| Název stavby/akce: | Modernizace trati Brno-Přerov, 5. stavba Kojetín Přerov | Označení investora: S621500937 |
| Název objektu/dílčí části: | Žst. Kojetín, silniční most přes Hanou v km 1,858 (II/367) | Označení objektu/komplexu: SO 25-19-83 |
| Název přílohy: | Technická zpráva | Číslo přílohy (typ/pořadí): 1. 001 |

**SO 25-19-83, Žst. Kojetín, silniční
most přes Hanou v km 1,858 (II/367)**

Obr. 1 Detail nerezové chráničky (dle obecných pokynů v rámci stavby 5. Těsnění spáry římsy

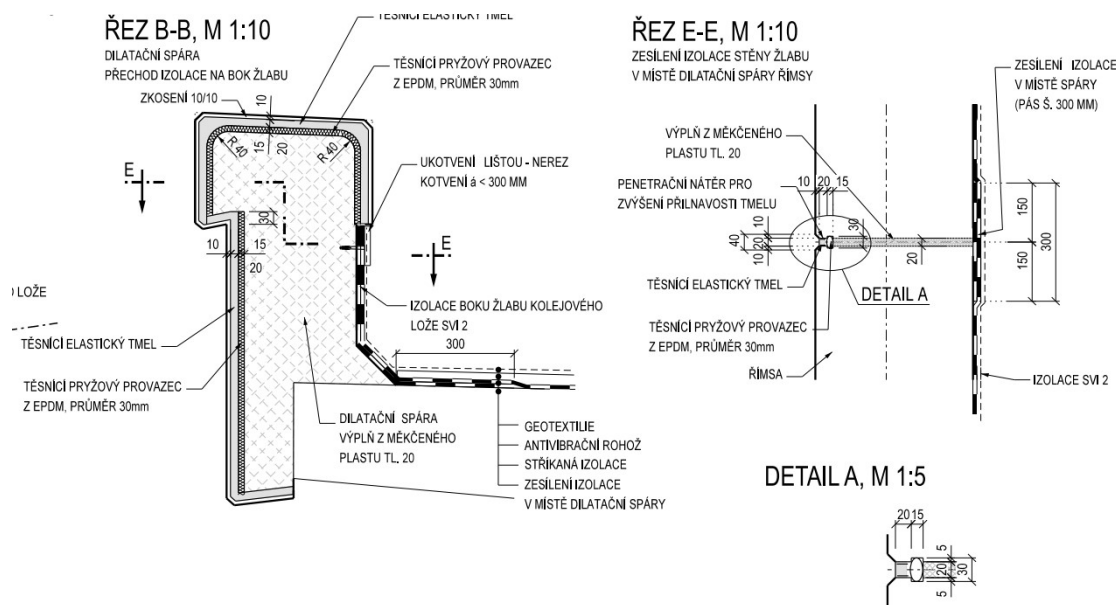
- 5) Vyústění rubové drenáže
 - Vyústění drenáže bude provedeno do svahu, sklon drenáže jednostranný.
 - Detail vyústění rubové drenáže prostupem přes konstrukci bude proveden pomocí nerezové trubky s celo-obvodovým svarem k přírubě/límcí dle detailu:
